Mission régionale d'autorité environnementale

**Avis en date du 11 mai 2018
de la Mission régionale d'autorité environnementale d'Île-de-France
sur le projet de prolongement du tramway T3b à l'ouest
dans les 16^e et 17^e arrondissements de Paris**

« Localisation du périmètre d'intervention du projet sur les feuilles au 1/2000e de l'Atlas du PLU »
Extrait de la Carte 27 – Pièce F

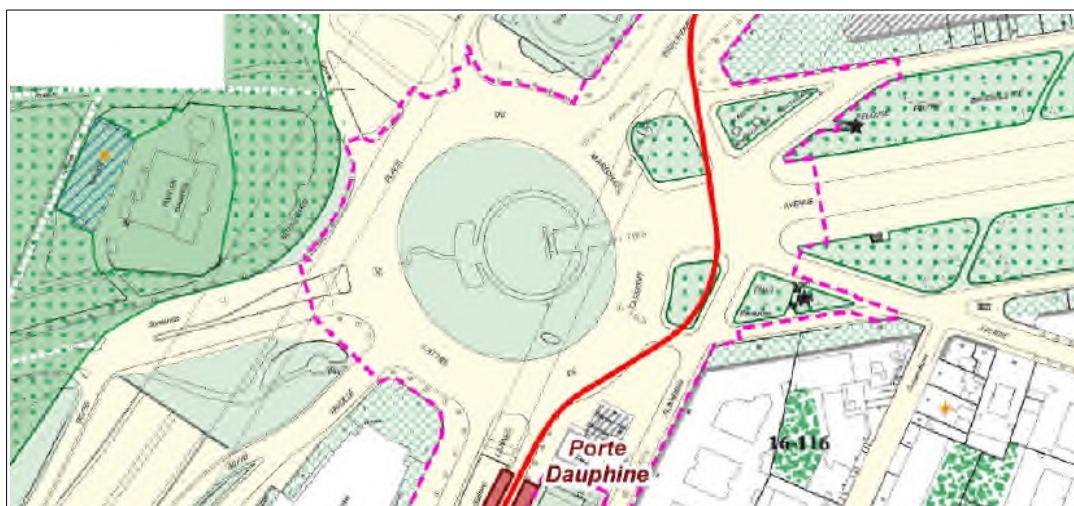
Cette mise en compatibilité du PLU est clairement présentée, hormis en ce qui concerne le champ d'application de la modification apportée au règlement de la zone UV, qui formellement porte sur l'ensemble de la zone UV, avec potentiellement un champ plus large que ce qui est strictement nécessaire pour la réalisation du projet. Ainsi, si l'on considère la carte ci-avant, des interventions seraient rendues possibles sur l'îlot central arboré de la Place du Maréchal de Lattre de Tassigny, ce qu'exclut la description du projet.

La MRAe recommande de rectifier l'amendement prévu au règlement de la zone UV afin d'en ajuster graphiquement la portée à ce qui est nécessaire pour le projet.

Linéaire de voies plantées et taux de couverture végétale des voies – source : APUR / étude d'impact

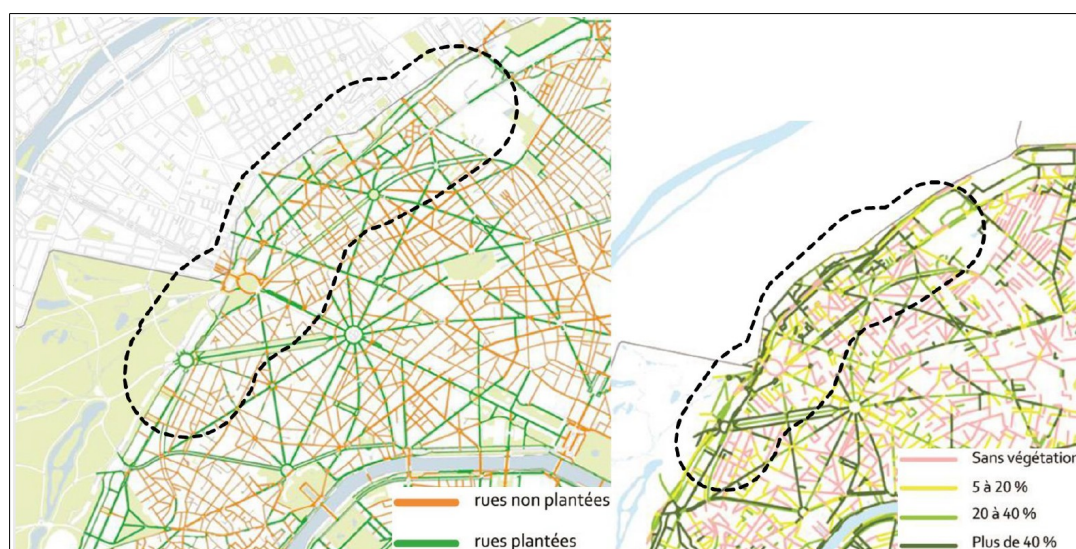
En effet, la continuité des allées plantées le long des boulevards des Maréchaux est l'une des caractéristiques principales du secteur. Celle-ci est visible sur la carte de la page 160 mais pas réellement mise en valeur par l'étude d'impact. Une caractérisation par séquence des alignements concernés serait appréciée. De plus, le dossier propose des considérations éparses sur la végétation le long de l'avenue Foch, sur l'îlot central de la Porte Dauphine et en lisière du bois de Boulogne.

Pour la MRAe, il convient de mettre en avant le rôle des espaces verts directement concernés par le projet au sein de la séquence paysagère avenue Foch – Porte Dauphine – bois de Boulogne.
